**Déclaration de projet important mise en compatibilité du PLU relative à  
l'Orientation d'Aménagement et de Programmation (OAP) n°1 dénommée  
« Les abords du Palais des Sports »**

**Réunion d'examen conjoint du mardi 17 avril 2018**

#### **N°5 - Modification du Règlement graphique 3-2-a du PLU par la mise en correspondance de la zone d'intérêt écologique avec le périmètre de la zone rouge**

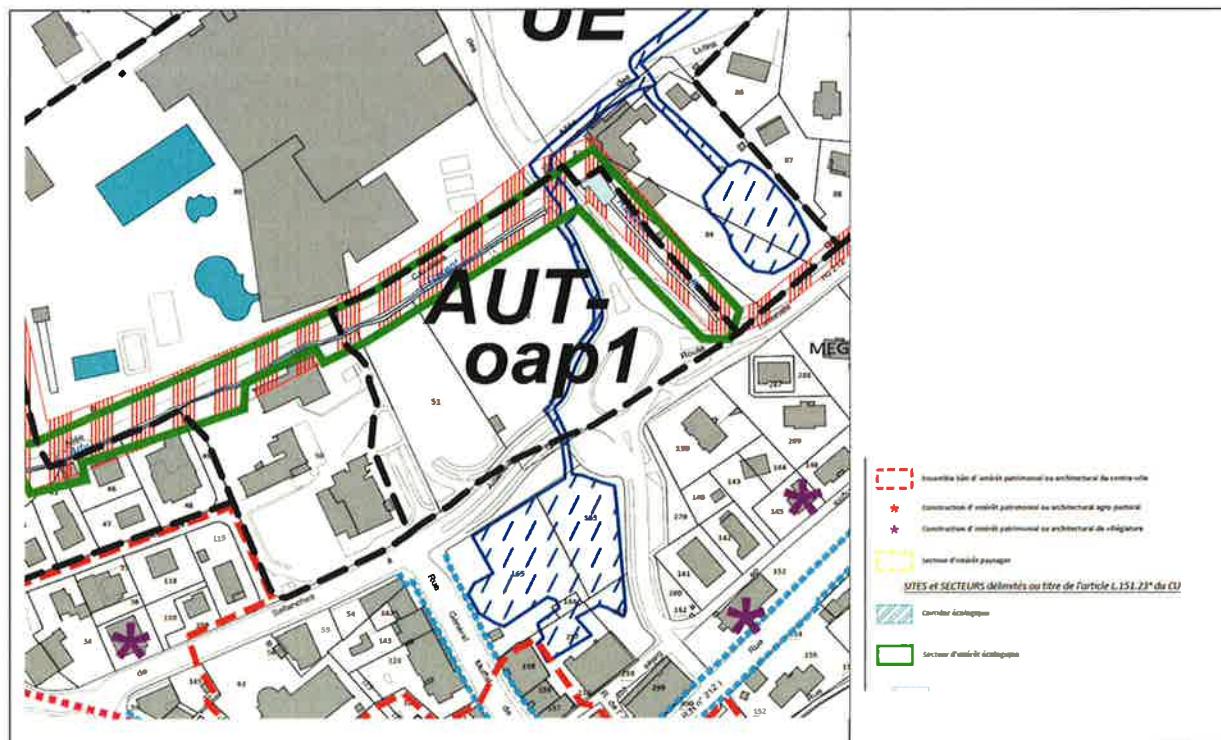
S'agissant dudit terrain, le Règlement graphique 3-2-a du PLU n'assure pas la correspondance de la zone d'intérêt écologique avec le périmètre de la zone rouge.

Cette absence de correspondance fragilise le respect des impératifs constructifs fixés par la commune dans l'OAP n° 1, c'est pourquoi il est prévu de procéder à la mise en correspondance de la zone d'intérêt écologique avec le périmètre de la zone rouge, par une modification sur ce point du Règlement graphique 3-2-a du PLU.

## N°6 - Modification de la pièce 5-1 du PLU « Orientations d'aménagement et de programmation sectorielles » concernant les accès prévus au niveau de l'OAP 1 et l'emprise des bâtiments

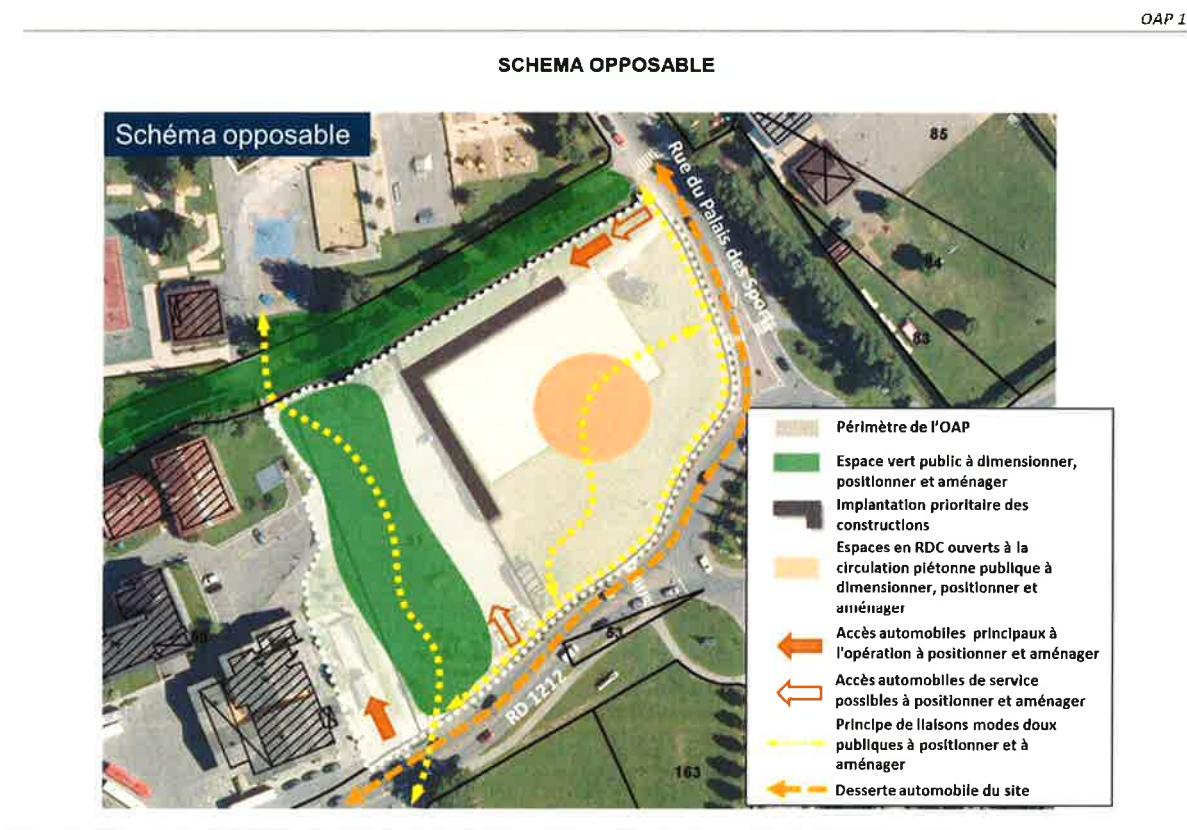
S'agissant de l'OAP n° 1, la pièce 5-1 du PLU comporte un schéma opposable en sa page 10, lequel matérialise notamment l'implantation prioritaire des constructions, les accès automobiles principaux à l'opération à positionner, les accès de service, la desserte automobile du site...

La cristallisation du programme constructif à réaliser permet de préciser l'implantation prioritaire des constructions, les accès automobiles principaux à l'opération à positionner, les accès de service, la desserte automobile du site, ce qui suppose une modification du schéma opposable de l'OAP n° 1.

Concernant la modification n°6 relative aux accès au projet. Barbara PISSARD rappel qu'une communication directe entre l'actuel parking public dénommé « le Village » et l'hôtel et les commerces n'est techniquement pas souhaitable. En effet la création d'un accès commun aurait nécessité le déplacement de la colonne forcée alimentant le Palais des Sports en eau potable, ce qui aurait généré un coût extrêmement important et des difficultés techniques de mise en œuvre disproportionnées par rapport à l'intérêt généré.

Madame le Maire précise que le nouveau sens de circulation permettra un fonctionnement plus fluide en créant un accès depuis la RD 1212 et une sortie sur la route du Palais des Sports. Ce schéma de fonctionnement est validé par le bureau d'études INFRAROUTES.

Alain BAQUET ajoute que cette nouvelle organisation de la circulation interne permet également de créer une zone tampon dans laquelle les véhicules peuvent s'arrêter avant d'entrer dans l'hôtel sans empiéter sur la RD 1212.

Madame le Maire rappelle également que ce nouveau schéma de circulation permettra de dissocier de façon définitive les espaces accessibles au public et ceux réservés à la gendarmerie. L'accès à la gendarmerie pourra être séparé de celui de l'hôtel et du jardin public ce qui sécurisera le périmètre de la gendarmerie.
